Добавление 25: Правила № 26

Поправка 3

Дополнение 1 к поправкам серии 02 - Дата вступления в силу: 6 июля 2000 года

**ЕДИНООБРАЗНЫЕ ПРЕДПИСАНИЯ, КАСАЮЩИЕСЯ ОФИЦИАЛЬНОГО
УТВЕРЖДЕНИЯ ТРАНСПОРТНЫХ СРЕДСТВ В ОТНОШЕНИИ
ИХ НАРУЖНЫХ ВЫСТУПОВ**

Рис. 1"

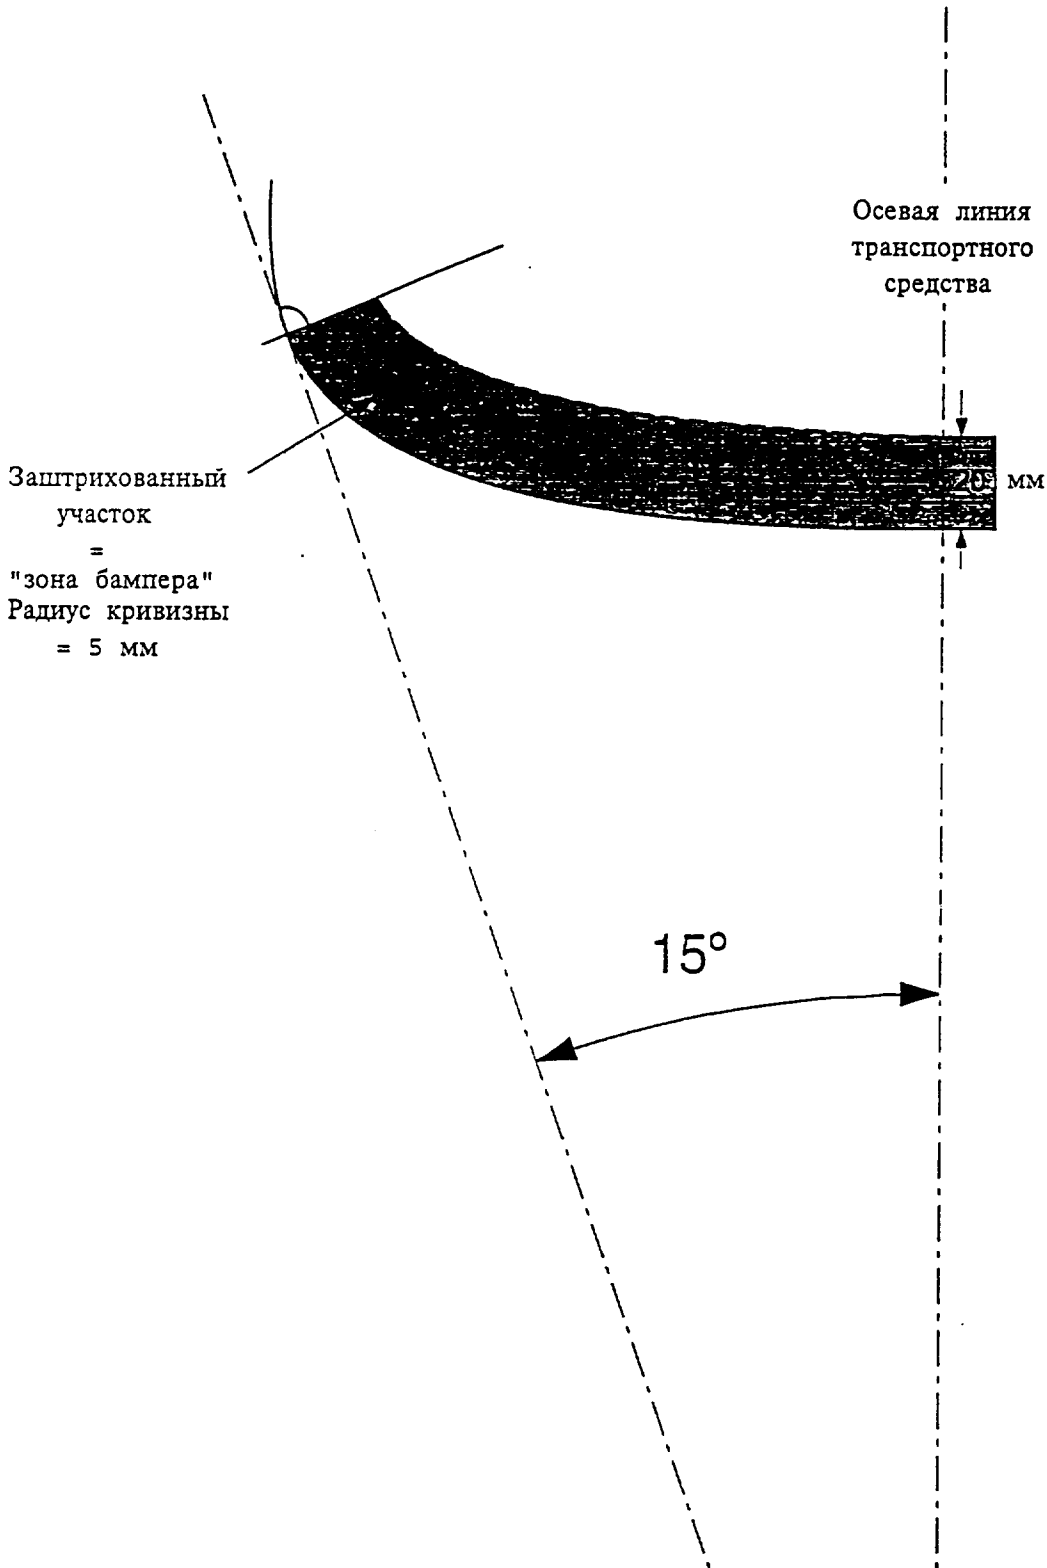
Пункт 6.5.2, изменить следующим образом (включая новый рис. 1):

"6.5.2 Если линия бампера, которая соответствует внешнему контуру вертикальной проекции автомобиля, проходит по жесткой поверхности, то минимальный радиус этой поверхности кривизны должен составлять 5 мм во всех ее точках, расположенных на расстоянии до 20 мм от линии контура внутрь, а во всех остальных случаях минимальный радиус кривизны должен составлять 2,5 мм. Это положение применяется к той части зоны, расположенной на расстоянии до 20 мм от линии контура внутрь, которая находится между точками касания с контурной линией двух вертикальных плоскостей, каждая из которых образует с продольной плоскостью симметрии транспортного средства угол в 15°, или которая расположена впереди (или сзади, в случае заднего бампера) этих точек касания (см. рис. 1).
